Hólmvað 10-22
Reykjavík

Tillaga að breytingu á deiliskipulagi

Verknúmer:	060291F	Verkefnastjóri:	YAI
Hönnun:	KR.YAI	Teiknað:	RCM
Yfirfarið:	KR	Samþykkt:	Kristinn Ragnarsson Kt. 120944.2669
Mælikvarði:	1:2000	Dagsetning:	27.06.2008
Skrá:	060291F-U101.dwg	Blað:	U101

Útlit skýringateikning af uppbyggingu íbúða Mkv.1:500

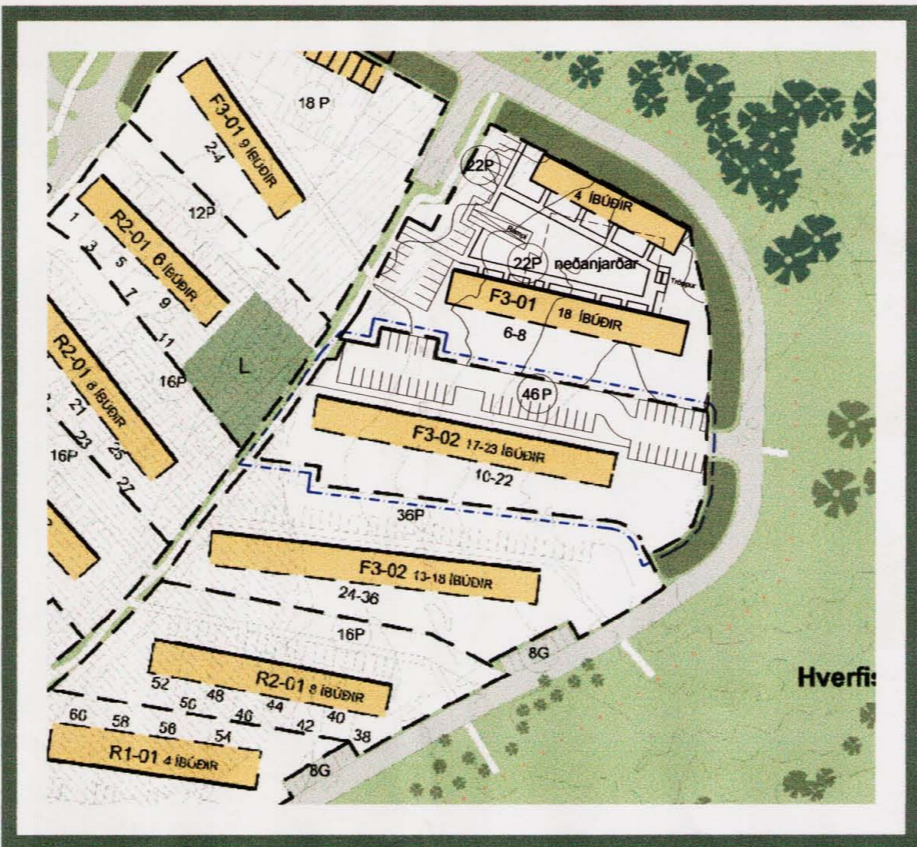
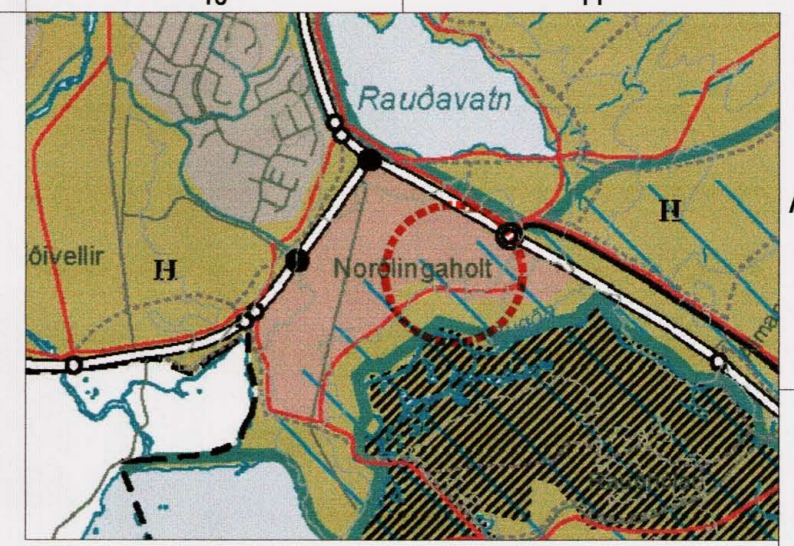
Breyting á skipulagsskilmálum

Húsagerð og yfirbragð:
Um er að ræða 2-3 hæða hús. Þakform er bundið. Ekki er gert ráð fyrir tveggja hæða íbúðum. Íbúðir á jarðhæð hafa sémotahlut í garði. Sémotahlutinn má mest vera 3 metra út frá suðurhlíð viðkomandi íbúðar og hafa breidd sem nemur fullri breidd íbúðarinnar. Húsagerðinni er lýst í þessum texta og skýringar- og skilmálateikningu í grunnmynd og sneiðingu. Auk þess sem hér stendur, er vísað til sameiginlegra ákvæða.

Hönnun húsa og lóða:
U.þ.b 40% íbúða skulu hafa beinan aðgang að garði. Sémotahluta á lóð má afgirða með skjólveggjum í 1,8m hæð til hlíðanna, 1,8m út frá útvegg og 1.2m á hæð að framanverðu. Sérteikningu af lóðarskipulagi skal skila inn til byggingarfulltrúa með aðaluppdráttum.

Tillaga að breytingu á deiliskipulagi nær yfir lóðina Hólmvað 10-22 með kennistofum F3-02. Í gildi er deiliskipulag ásamt greinargerð og skilmálum samþykktu í borgarráði þann 11 apríl 2003 með síðari breytingum. Breytingin felur í sér fjölgun íbúða úr 17-20 í 17-23 íbúðir og aðgengi íbúða að garði breytist úr 65% í 40%. Tveggja hæða íbúðir eru felldar út og í stað þess er aðgengi að íbúðum tryggt með stíga og lyftu húsi um svalarganga á norðurhlíð hússins. Að öðru leyti gilda áfram sömu skilmálar.
